改善箇所説明図①

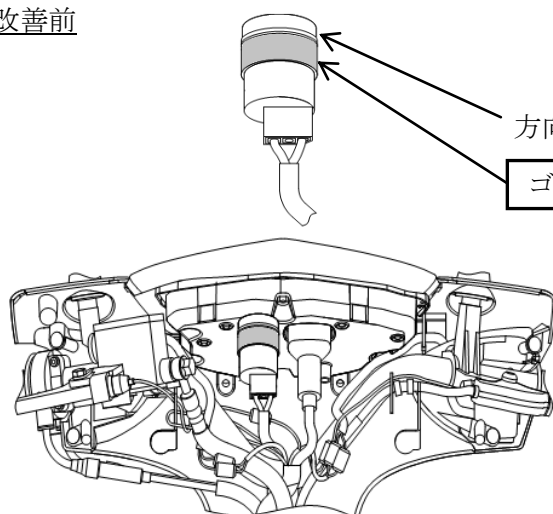
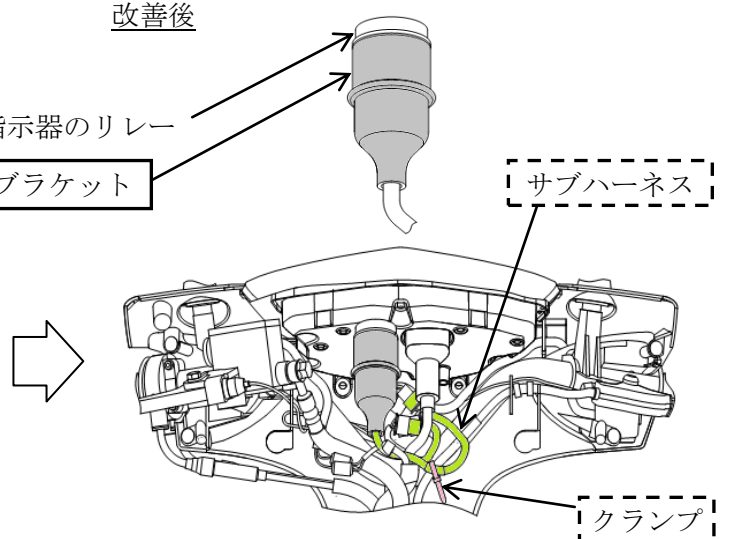
方向指示器のリレーの固定方法が不適切なため、当該リレーに接続する電気配線が走行中の振動により屈曲することがある。そのため、そのまま使用を続けると、当該電気配線が屈曲を繰り返すことで断線し、方向指示器が不灯となるおそれがある。

改善の内容：全車両、方向指示器のリレーを取り付けるゴムブラケットを対策品へ変更する。

また、電気配線に対策用のサブハーネスを取り付けるとともに、クランプを追加し電気配線を固定する。

識別：サイドスタンド取り付け部付近に白ペイントを塗布する。
